<b>ALCALDÍA MAYOR DE BOGOTÁ D.C.</b> Fondo Prevención y Atención Emergencias	<b>CONCEPTO TÉCNICO SOBRE          NECESIDAD DE ESTUDIOS          DETALLADOS DE AMENAZA Y RIESGO          POR FENOMENOS DE REMOCIÓN EN          MASA DENTRO DEL TRÁMITE DE          LICENCIA URBANÍSTICA</b>	Código:	GPR-FT-10
		Versión:	04
		Fecha de revisión:	21/06/2011

1.1 CONCEPTO TÉCNICO No.	CT-7688
1.2 ÁREA:	Análisis y Mitigación de Riesgos
1.3 COORDINACIÓN:	Estudios y Conceptos Técnicos
1.4 REFERENCIA CRUZADA RADICADO FOPAE:	2014ER11716
1.5 RESPUESTA OFICIAL No.	RO-72968

2.1 SOLICITANTE:	Curaduría Urbana No 2
2.2 PROYECTO:	VIVIENDA BIFAMILIAR
2.3 LOCALIDAD:	4. SAN CRISTÓBAL
2.4 UPZ:	34-20 DE JULIO
2.5 BARRIO O SECTOR CATASTRAL:	Barrio Córdoba
2.6 DIRECCIÓN:	Carrera 2 A Este 27 A 49 Sur
2.7 CHIP:	AAA0002OPCN
2.8 MANZANA CATASTRAL:	32
2.9 PREDIO CATASTRAL:	33
2.10 ÁREA (Ha):	0.00928
2.11 FECHA DE VISITA:	Julio 21 de 2014

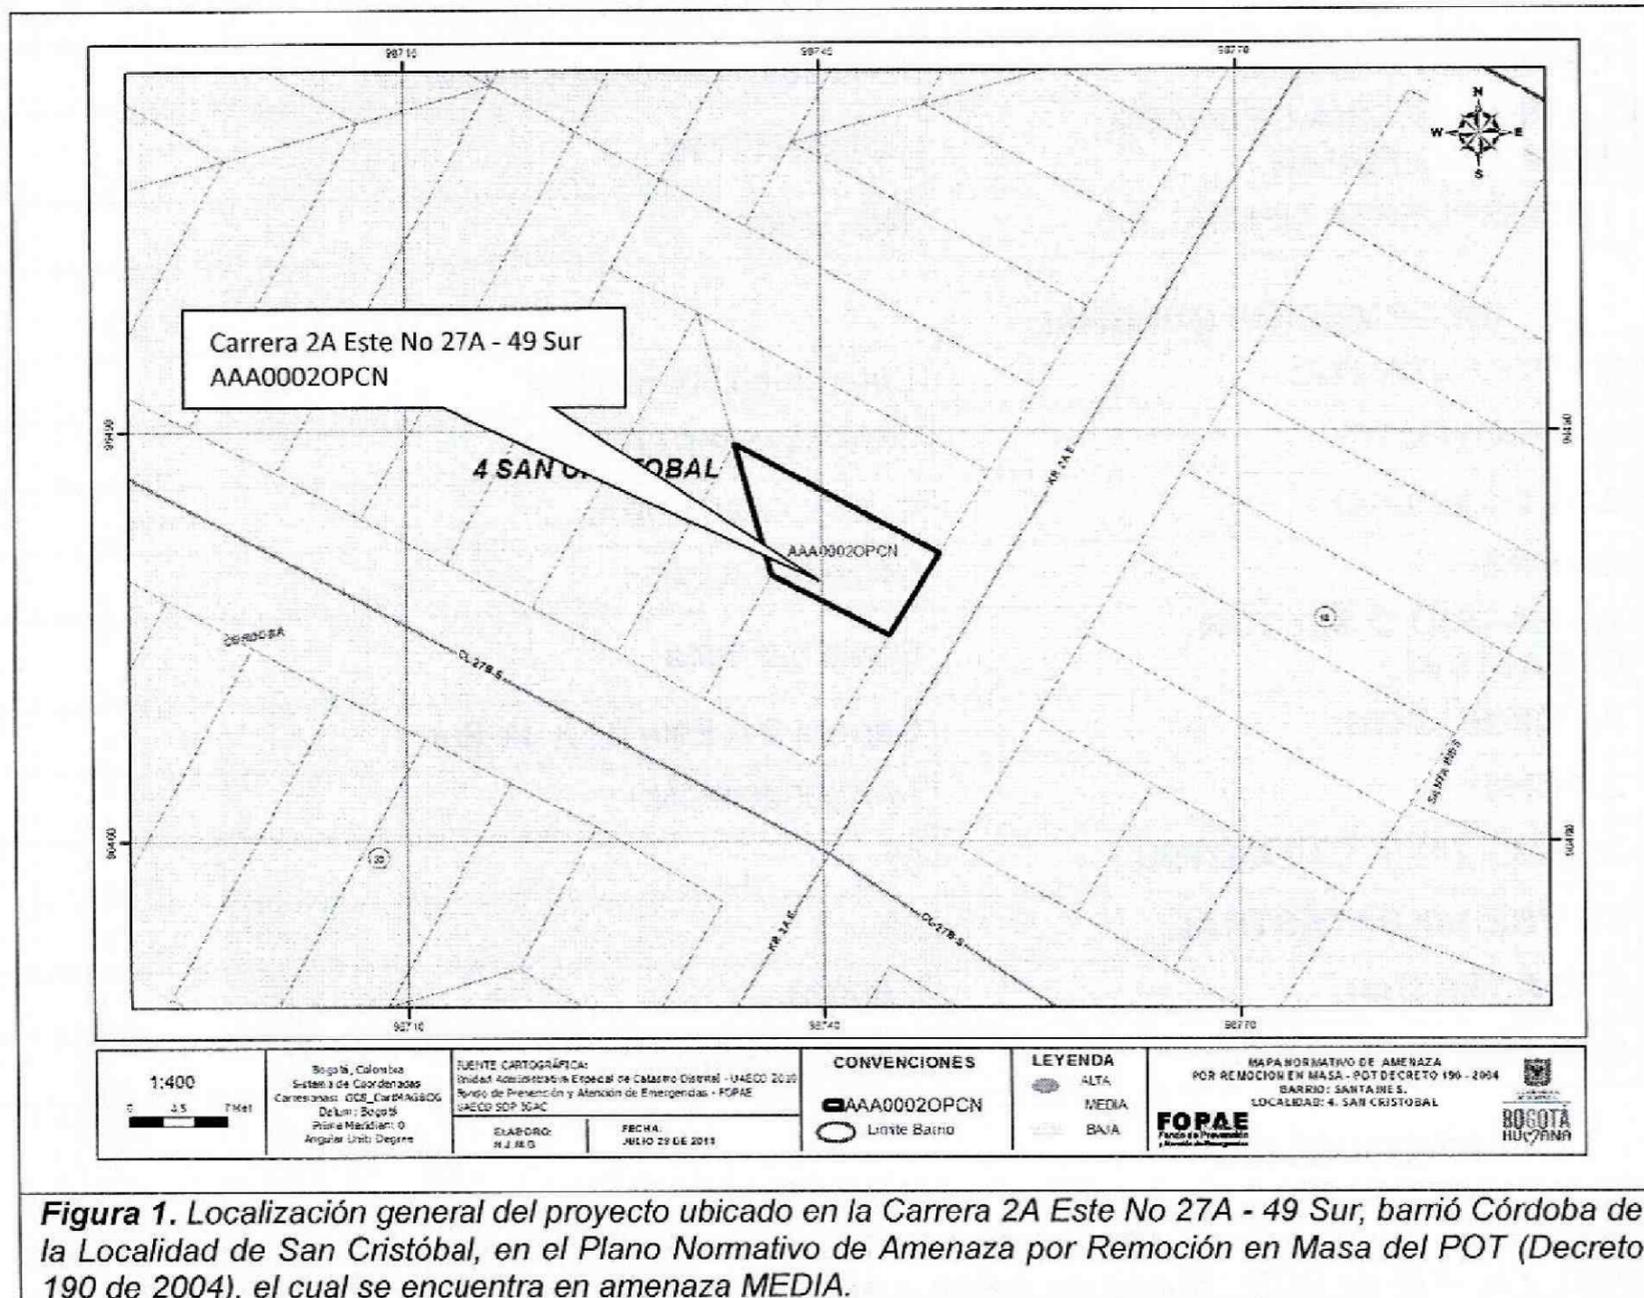
Conforme con el plano normativo de "Amenaza por Remoción en Masa" del Plan de Ordenamiento Territorial de Bogotá – POT, el sector del proyecto ubicado en la Carrera 2A

Este No 27A - 49 Sur de la Localidad de San Cristóbal, se encuentra en una zona de **AMENAZA MEDIA** por procesos de remoción en masa (Figura 1).
